改善箇所説明図

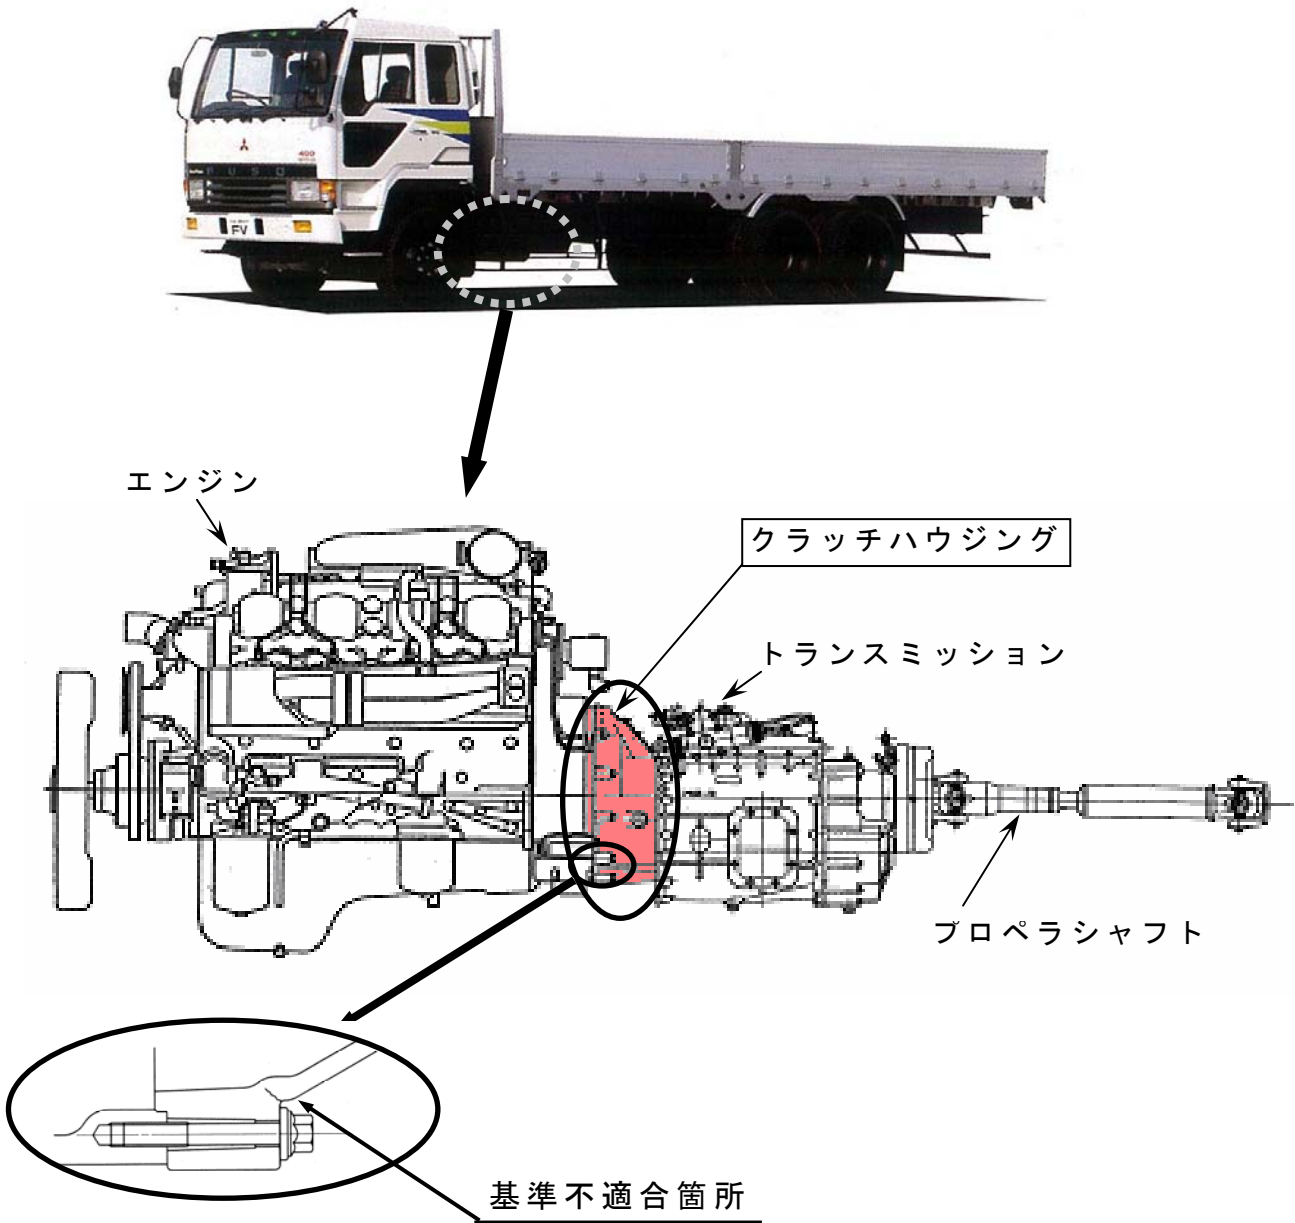
エンジンとミッションの結合部（クラッチハウジング）の強度が不足しているため、高速走行時に駆動系の振動が増加した場合、クラッチハウジングに亀裂が生じるものがある。そのため、そのままの状態で使用を続けると亀裂が進行し、最悪の場合、クラッチハウジングが破断するおそれがある。

全車両、クラッチハウジングを対策品に交換する。

注：□ は、交換部品を示す。
